OGGETTO: [[ID_VIP: 8509] Procedura di Valutazione di Impatto Ambientale ai sensi del l'art .23 del D.Lgs. n. 152/2006 relativa al progetto di una centrale eolica offshore "Rimini" del la potenza complessiva di 330 MW, antistante la costa tra Rimini (RN) e Cattolica (RN).

Proponente: Energia Wind 2020 S.r. l.

Osservazioni della Regione Emilia-Romagna in merito alle integrazioni

L'immagine successiva mostra la posizione del progetto "Romagna 1&2" presentato da Agnes srl in corso di procedimento di valutazione di impatto ambientale, del LAYOUT B (in bianco) e della revisione denominata LAYOUT B REV 01 (in nero) del progetto "Rimini".

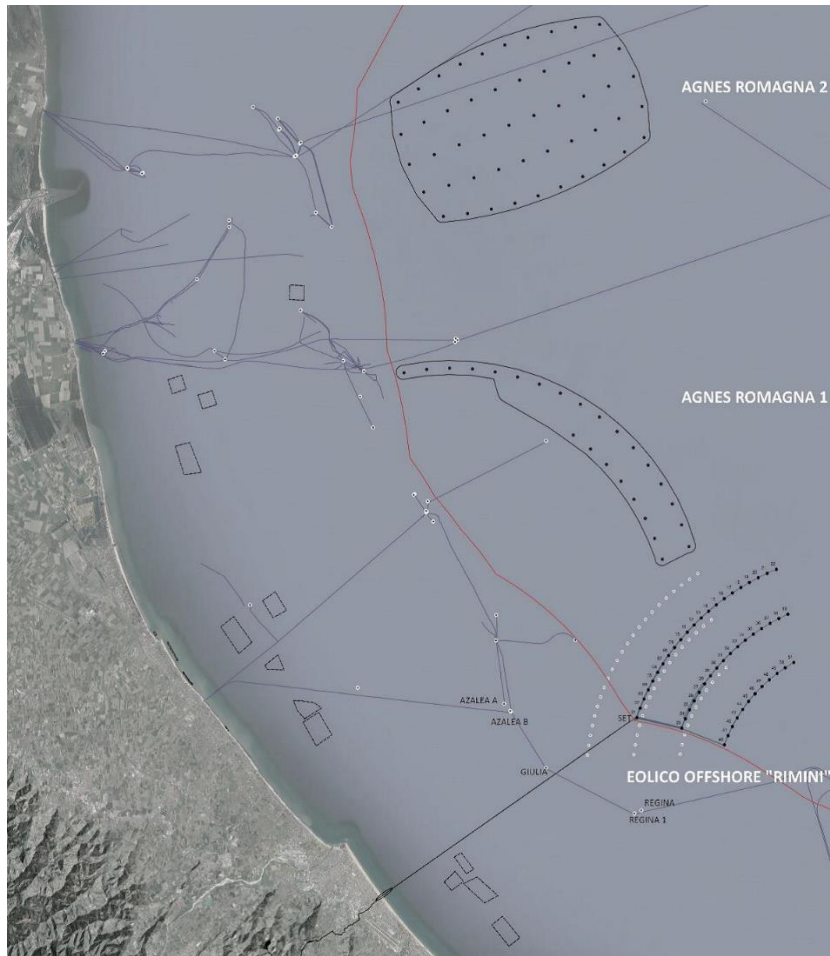
Facendo seguito alle richieste e osservazioni pervenute da Amministrazioni locali e diversi soggetti e a valle di incontri tecnici con l'Area valutazione impatto ambientale regionale e le amministrazioni locali si rileva come Energia Wind 2020 ha verificato la possibilità di effettuare una modifica al LAYOUT B, secondo cui:

- si è operato uno spostamento medio del LAYOUT B di circa 4 km in direzione Est_Nord Est (60 ° rispetto al Nord), in modo che tutti gli aerogeneratori risultano ubicati oltre le 12 Mn;

- la traslazione dell'intero LAYOUT B è stata studiata e calibrata al fine di non interferire con i depositi di sabbie relitte esistenti e anche per assicurare una maggiore distanza da un'altra iniziativa imprenditoriale analoga denominata "Romagna 1&2" proposta dalla società AGNES srl;

- la stazione elettrica marina, rispetto alla posizione precedente è stata traslata verso il largo di 2,3 Mn (4,3 Km) e conseguentemente ha una distanza minima dalla costa pari a 11,87 Mn (22 km):

- il LAYOUT B REV 01 è stato elaborato tenendo conto anche del progetto denominato "Romagna 1&2", al fine di assicurare una maggiore distanza tra i due impianti in quanto, in virtù dello spostamento effettuato, la distanza minima tra gli aerogeneratori del progetto "Romagna 1&2" e quelli del progetto "Rimini" passa da 2 km a circa 4-4,5 km;

Sulla base degli elementi sopra riportati si valuta positivamente il layout proposto con le integrazioni trasmesse nel mese di giugno 2023, ritenendo che la configurazione così modificata, pur conservando le caratteristiche e qualità spaziali della precedente, così come richiesto, abbia ulteriormente mitigato la visibilità dell'impianto dalla costa e ridotto l'effetto cumulo con l'altro progetto eolico proposto da Agnes srl, occupando anche campo visivo minore da tutti i punti della costa considerati, inoltre persegue l'obiettivo di limitare il più possibile gli effetti negativi sulla pesca e sulla navigazione nel tratto di mare tra i due progetti eolici.
